改善箇所説明図

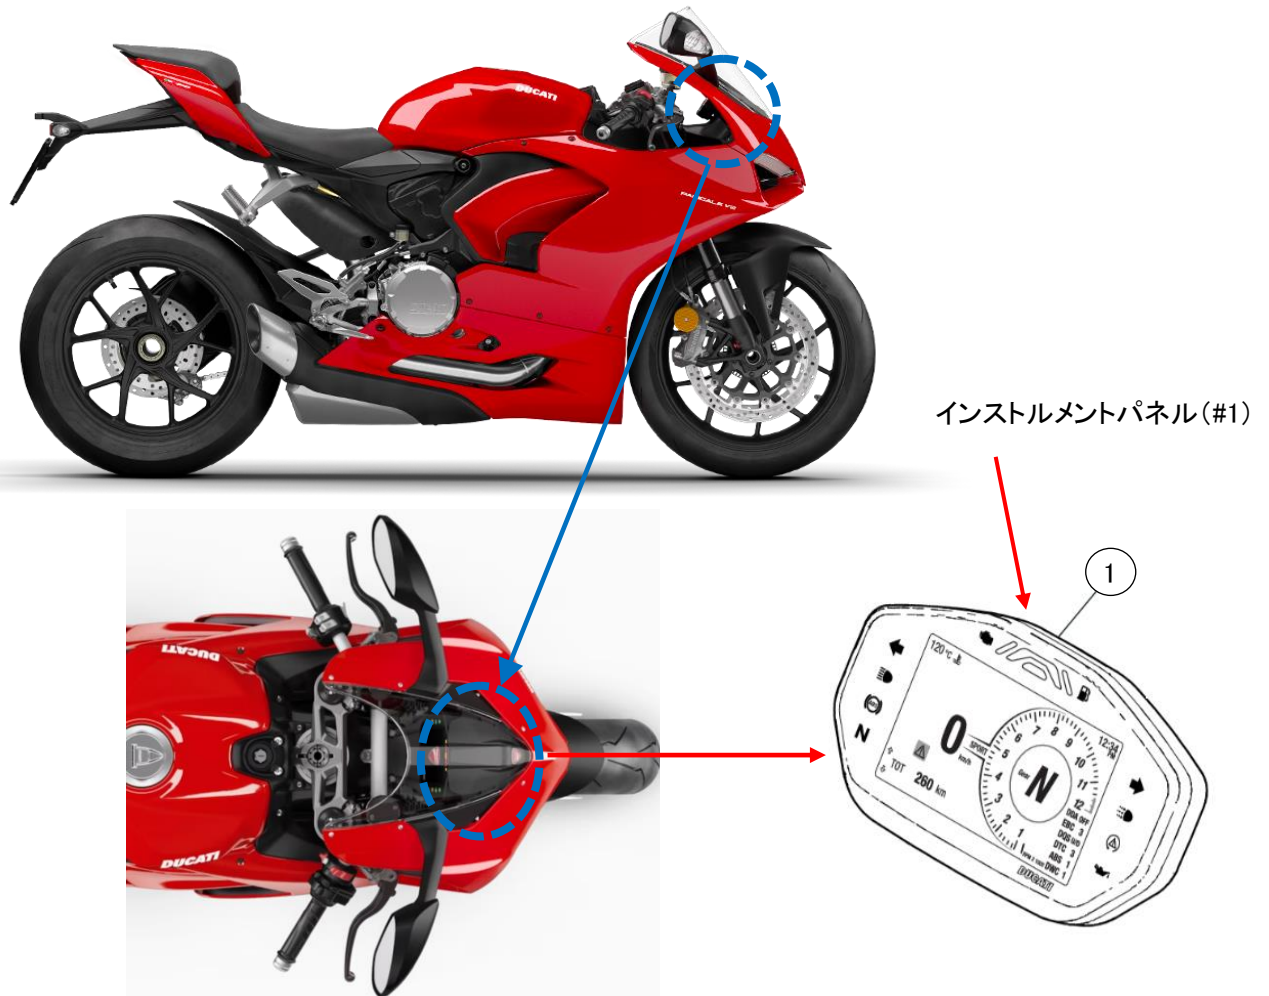
基準不適合発生箇所

灯火装置において、前照灯の自動点灯(オートライト)機能のコントロールプログラムに不具合があるため、自動点灯機能を有効にした場合の夜間走行時に前照灯が消え、昼間走行灯に切り替わる場合がある。その結果、保安基準第 32 条(前照灯の基準)を満たすことが出来なくなり、最悪の場合、衝突の危険性がある。

1. 全車両、不具合を解消するためのインストルメントパネルのソフトアップデートを行う。

改善実施車には外-3677のステッカーを貼付する。
